Formular de evaluare a condițiilor de accesibilitate a clădirilor publice

Data: 28-08-2023

Categorii	Indicatori	Date colectate
Localitate, raion:	Ialoveni (Ialoveni)	
Adresa, strada, nr.:	-	
Instituția:	Casa Teritoriala de Asigurari Sociale Raionul Ialoveni	
Tipul instituției:	Întreprindere de stat	
Latitudinea:	46.958134 ,	
Longitudinea:	28.768205

Fig. V.32.b Rampă de acces paralelă cu intrare în clădire

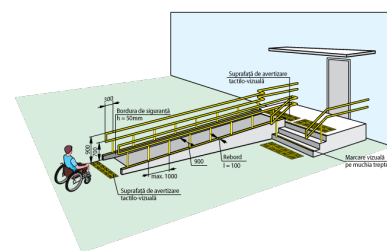
Intrarea în clădire este la nivelul solului:	Nu
La intrare sunt trepte:	Da, 1 trepte , Înălțime totală a treptelor/scărilor (cm)20 cm
La intrarea în clădire este instalată o platformă de ridicare (verticală sau înclinată):	Nu
Dimensiunile pragului/spațiului din fața ușii de intrare în clădire:	130 cm x 344 cm
Înălțimea pragului ușii (de la nivelul solului până la nivelul superior al pragului):	25 cm Standard: Se aplica regula de 1:12
Dacă există trepte, sunt semnalate treptele cu elemente contrastante și/sau tactile:	Nu Standard: prima și ultima treaptă trebuie semnalate în culori contrastante
Există rampă de acces:	Nu
Nu există rampă, dar sunt șine metalice:	Nu

Fig. V.23. – Exemplu de conformare a suprafețelor vitrate în cadrul foii de ușă și realizarea contrastului vizual

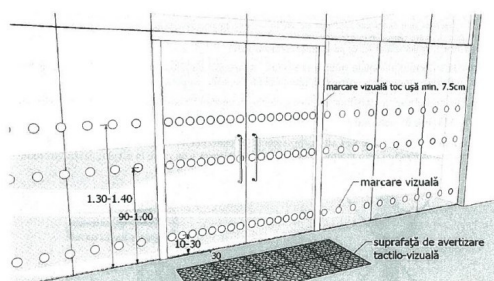
Categorii	Indicatori	Date colectate
	Prag ușă de intrare:	Un prag cu înălțimea: 2 cm Standard: pragul trebuie să fie de maxim 2 cm
	Ușile de la intrare și din interiorul clădirii sunt dotate/marcate corespunzător cu semne contrastante:	Nu Standard: este o diferență de culoare contrastantă (culori închise / culori deschise) între perete și podea

Fig. V.42a Amenajarea unei cabine WC adaptate - tip A

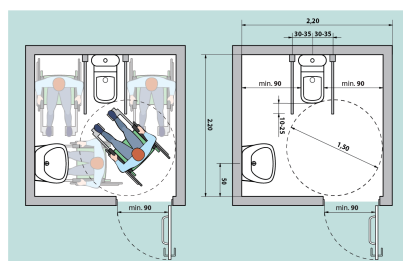
Grup sanitar în exterior:	Da
Grup sanitar în interior:	Nu
